**Avis délibéré de la mission régionale d'autorité  
environnementale sur le projet d'Extension du réseau de  
neige de culture et retenue de Proclou présenté par la  
Société d'exploitation des remontées mécaniques de  
Morzine Avoriaz (SERMA) sur la commune de Morzine  
(74)**

**Avis n° 2021-ARA-AP-01148**

**Avis délibéré le 4 juin 2021**

Figure 9: Vulnérabilité des portes d'entrées du domaine skiable face au changement climatique

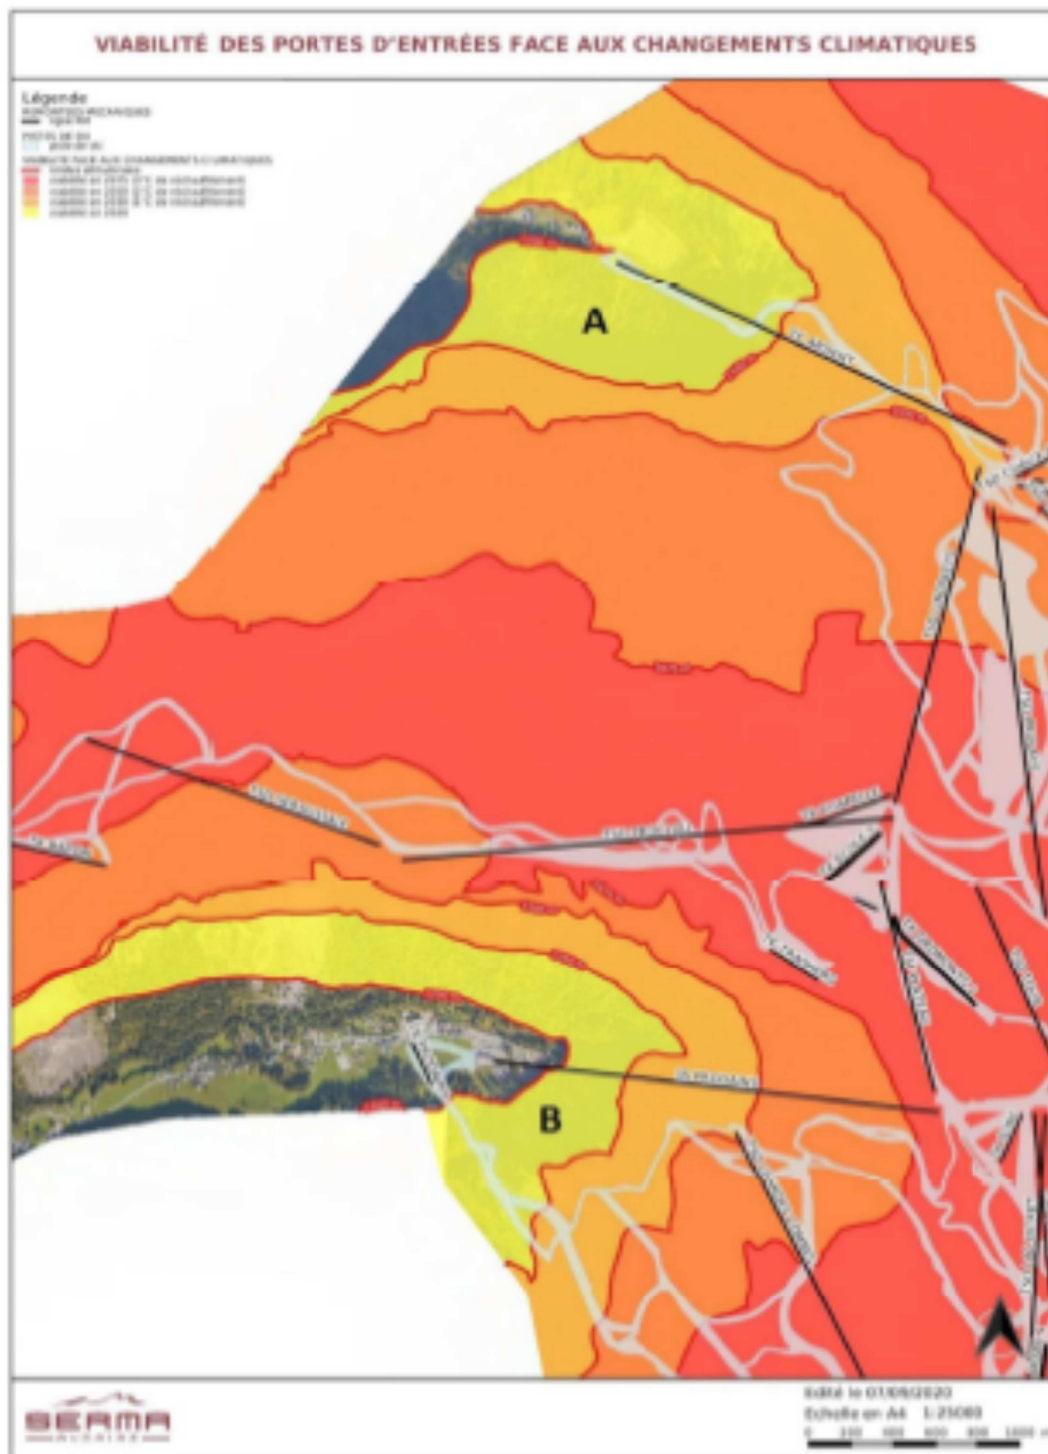
Le secteur de Super-Morzine se trouve à une altitude moyenne de 1675 m. Le dossier conclut que l'enneigement est assuré et que le projet est viable, même si l'augmentation des anomalies climatiques reste préoccupante. En l'absence d'éléments relatifs aux conditions de température niveau et durée- et de volumes d'eau et d'énergie nécessaires à la production de neige de culture et à son utilisation (incluant le damage) aux altitudes du projet, cette conclusion apparaît hâtive et insuffisamment étayée.

Le dossier conclut que le projet *permettra d'atténuer et de corriger, à moyen terme, les anomalies climatiques*, ce qui reste une vision court-termiste et peu prospective de l'adaptation des activités accueillies par les domaines skiables au changement climatique.

**L'Autorité environnementale recommande de mieux justifier le choix du parti retenu, à l'échelle du domaine skiable, au regard de critères environnementaux, notamment de sa vulnérabilité au changement climatique et de ses incidences sur les ressources en eau et en énergie.**

Figure 10: Risque de rupture de la retenue, versant Sud (source : dossier)

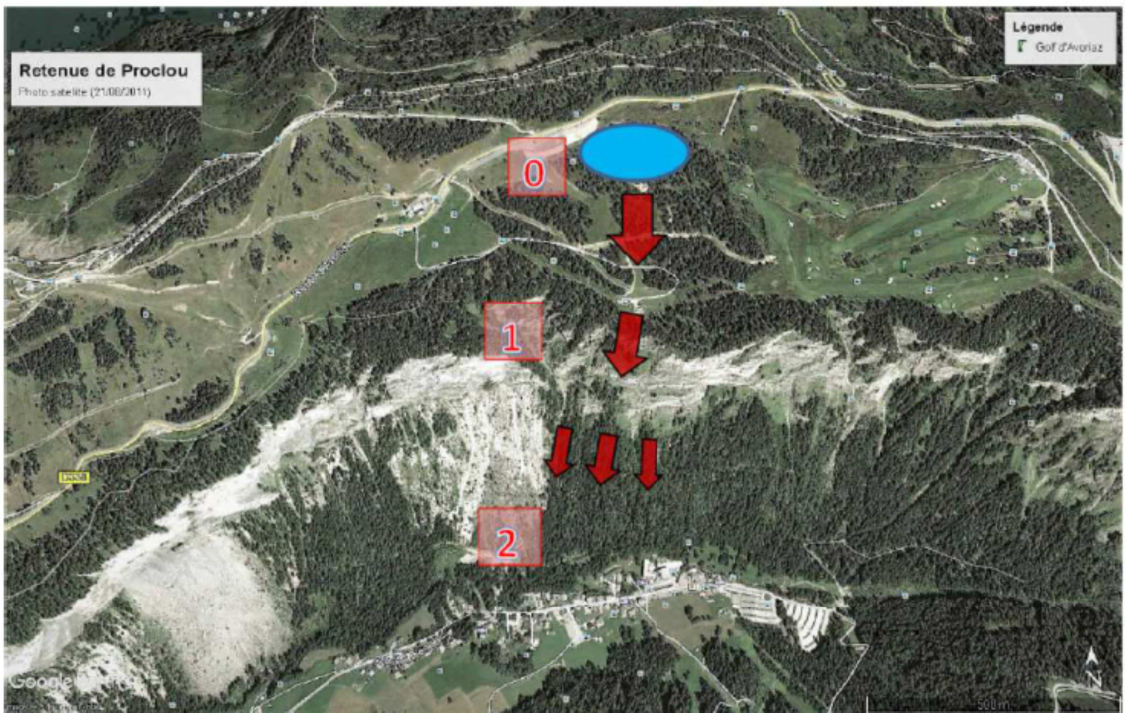
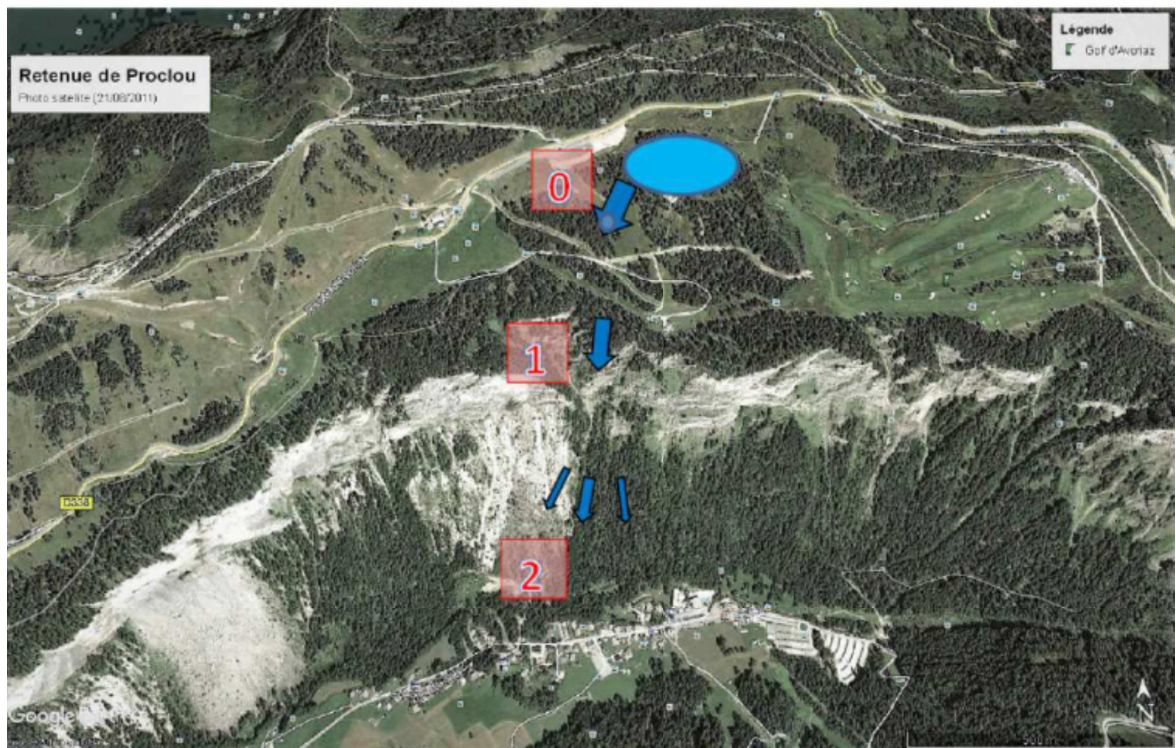
En cas de rupture de la digue de la retenue de Proclou, l'eau atteindrait les Prodains en 25 à 28 minutes. L'onde de rupture pourrait être supérieure aux crues décennales et centennales de la Dranse des Ardoisières.

L'étude propose deux mesures destinées à limiter les impacts en cas de rupture de la digue : réduire les risques de rupture dans la zone du déversoir en limitant le remplissage de la retenue, et étaler la lame déversante en amont de la falaise par la mise en place d'une digue horizontale.

**L'autorité environnementale recommande de préciser les mesures prises notamment en matière d'urbanisme pour éviter l'augmentation de la vulnérabilité des populations des hameaux situés à l'aval de la retenue. Elle recommande également de compléter les évaluations par les incidences sur les milieux naturels d'une rupture de digue.**
